**Niederschrift über die öffentliche Sitzung des Gemeinderates Reckendorf am
10.03.2021**

2. Integriertes städtebauliches Entwicklungskonzept (ISEK) der Gemeinde Reckendorf; Abwägung der eingegangenen Stellungnahmen sowie Billigung des ISEK und der vorbereitenden Untersuchungen

2. Integriertes städtebauliches Entwicklungskonzept (ISEK) der Gemeinde Reckendorf; Abwägung der eingegangenen Stellungnahmen sowie Billigung des ISEK und der vorbereitenden Untersuchungen

Abbildung: Auszug aus dem BayernAtlas, festgesetztes Überschwemmungsgebiet der Baunach für ein HQ 100 im Bereich Reckendorf

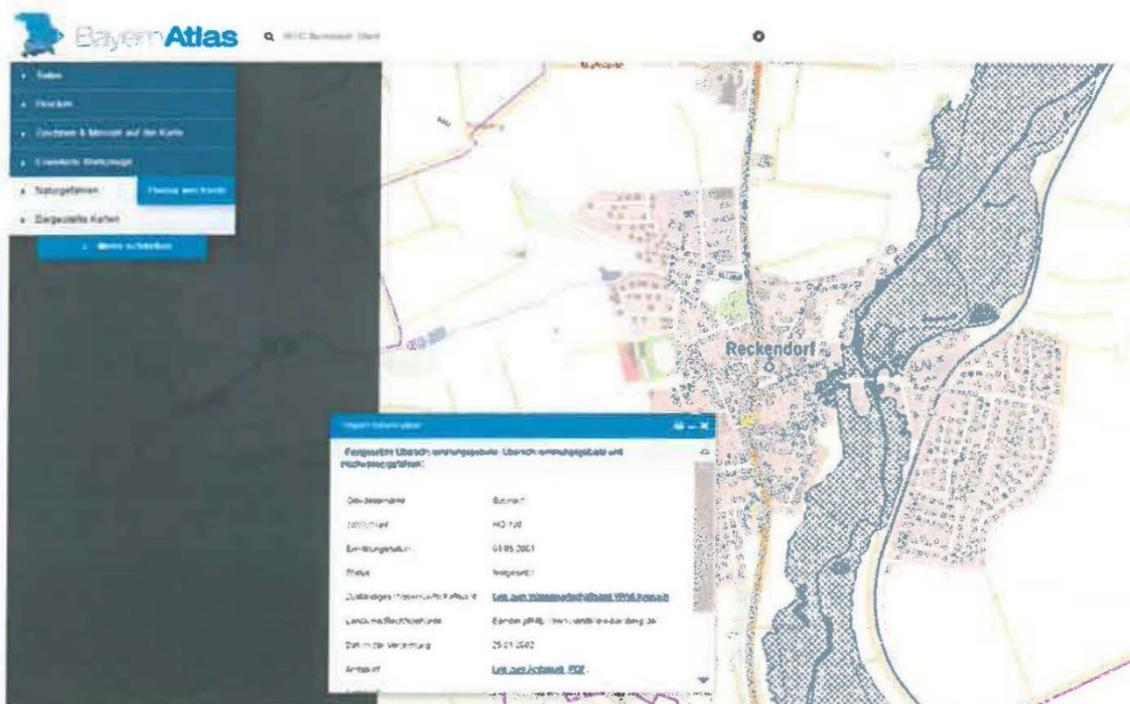
Das Plangebiet umfasst den Ortskern von Reckendorf. Durch Reckendorf fließt die Baunach, hier ein Gewässer II. Ordnung. Für die Baunach ist dem Bereich ein Überschwemmungsgebiet für ein hundertjähriges Hochwasserereignis (HQ 100) festgesetzt. In § 78 des Wasserhaushaltsgesetzes (WHG) sind verschiedene Vorschriften und Verbote für die Ausweisung (§ 78 Abs. 1 u. 2 WHG) Änderung, und Ergänzung von Bauleitplänen (§ 78 Abs. 3 WHG) sowie die Errichtung von baulichen Anlagen nach §§ 30, 33, 34 und 35 Baugesetzbuch (§ 78 Abs. 4 u. 5 WHG) in festgesetzten Überschwemmungsgebieten enthalten, die bei entsprechenden Vorhaben zu beachten sind.

Nach § 68 WHG bedarf der Gewässerausbau der Planfeststellung bzw. ggf. der Plangenehmigung. Diese Verfahren sind sehr umfangreich; in diesem Fall wird eine frühzeitige Kontaktaufnahme mit dem Fachbereich Wasserrecht am Landratsamt Bamberg sowie dem Wasserwirtschaftsamt Kronach empfohlen.

Der Gemeinderat nimmt die Stellungnahme bzw. die Ausführungen zur Kenntnis. Bei zukünftigen Detailplanungen von konkreten Maßnahmen an den Gewässern werden die Ausführungen und die entsprechenden Richtlinien, Merkblätter und Verordnungen berücksichtigt. Je nach Umfang und Ausgestaltung der konkreten

<p>Detailplanung am Uferbereich der Baunach werden die entsprechenden Vorgaben nach Art. 20 Abs. 1 Satz 1 Bayerisches Wassergesetz oder nach § 67 Wasserhaushaltsgesetz beachtet. Die jeweils zuständigen Behörden werden frühzeitig in die weiteren Planungen eingebunden.</p>
--	--

Die Top 10 Ziele von Reckendorf nach...
Anzahl Reisen und prozentualer Anteil

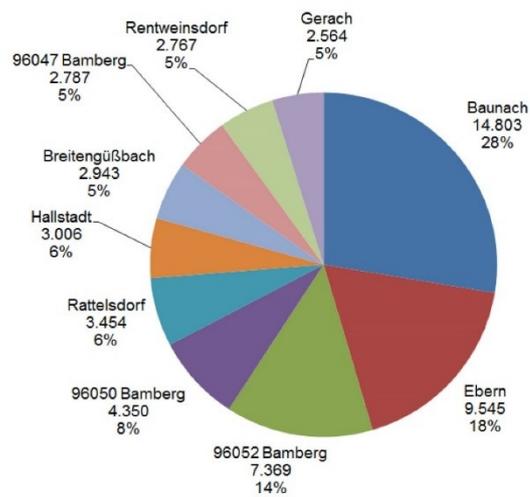
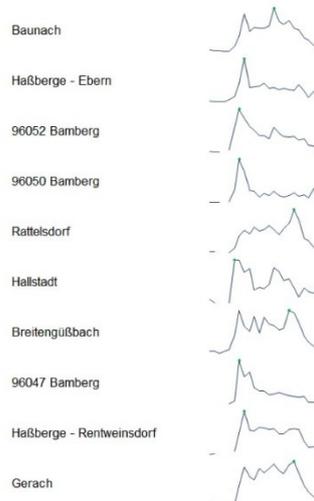
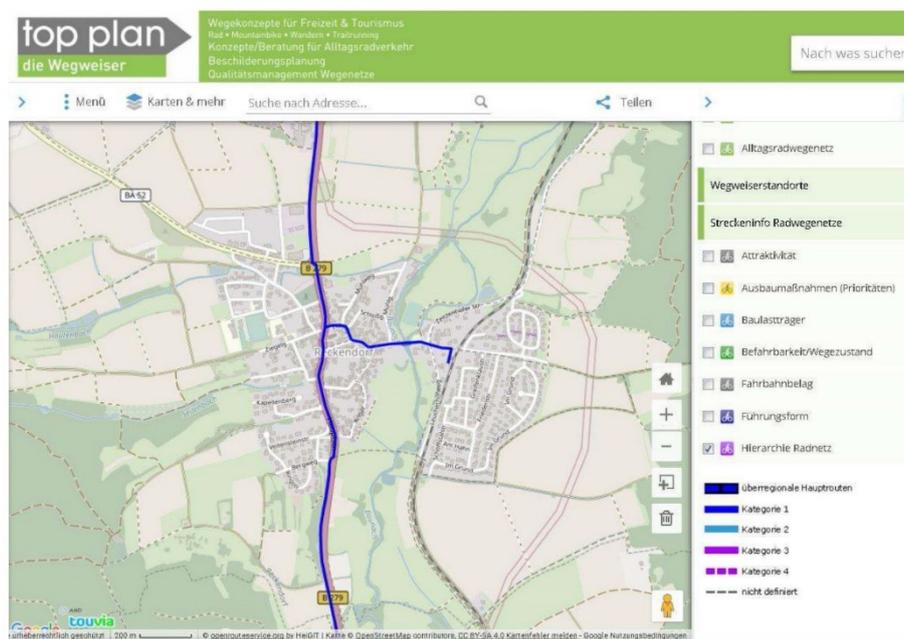
Anmerkung: Wie vorstehend zu erkennen ist, spielt sich für Reckendorf mit 46% der Mobilität ein wesentlicher Teil im Bereich von unter 10 Kilometern ab. Gerade bei den eher kürzeren Entfernungen spielt das Fahrrad eine zunehmend wichtige Rolle bei der Mobilität. Gerade die Fahrrad-Verbindungen nach Baunach und Ebern müssen deshalb optimal und sicher gestaltet sein.

Wir bitten um Ergänzung bzw. Bezugnahme auf den aktuellen Abstimmungsstand im ISEK-Konzept.

2 Maßnahmen A.3: Erhöhung der Verkehrssicherheit

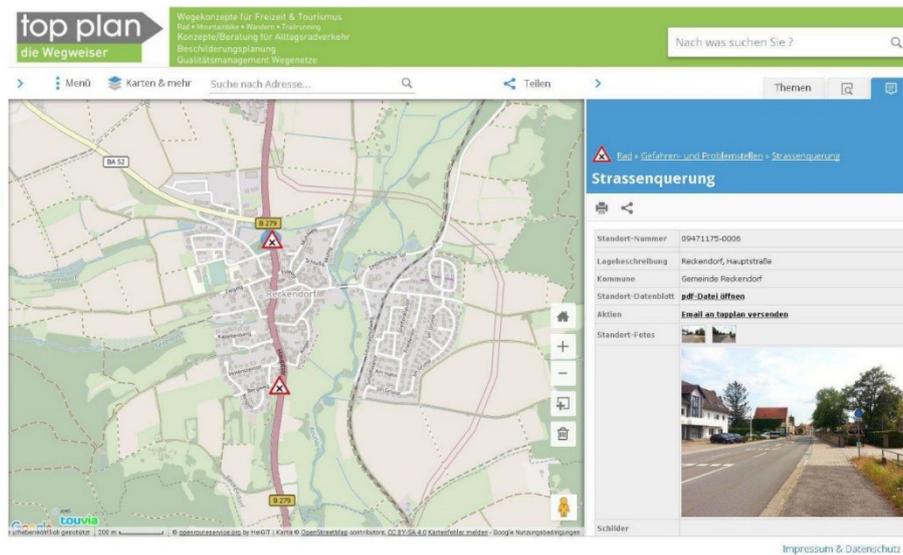
- 4) Wir begrüßen die Ansätze zur Erhöhung der Verkehrssicherheit aller Verkehrsteilnehmer sehr und möchten dabei auf den Absatz 7) hinweisen.
- 5) Wir bitten bei der Konzeption von Anlagen sicherer Radverkehrsinfrastruktur auch die Festlegungen und Empfehlungen zu berücksichtigen, die im Alltagsradverkehrskonzept des Landkreises Bamberg definiert wurden, wie z.B. die Empfehlungen für Ausbaustandards des Radverkehrs in Abhängigkeit von der Verkehrsbelastung (siehe ²) sowie die Führungsformen an sich (siehe ³):
- 6) Hinweis zur Seite 56 des ISEK-Konzeptes: Im Alltagsradverkehrskonzept wurden nicht nur die Maßnahmen der Verbindung von Reckendorf und Gerach sowie Verbindung von Laimbach und Gerach definiert, sondern z.B. auch diese beiden die Gefahrstellen identifiziert und mit Anregungen zur Behebung beschrieben.
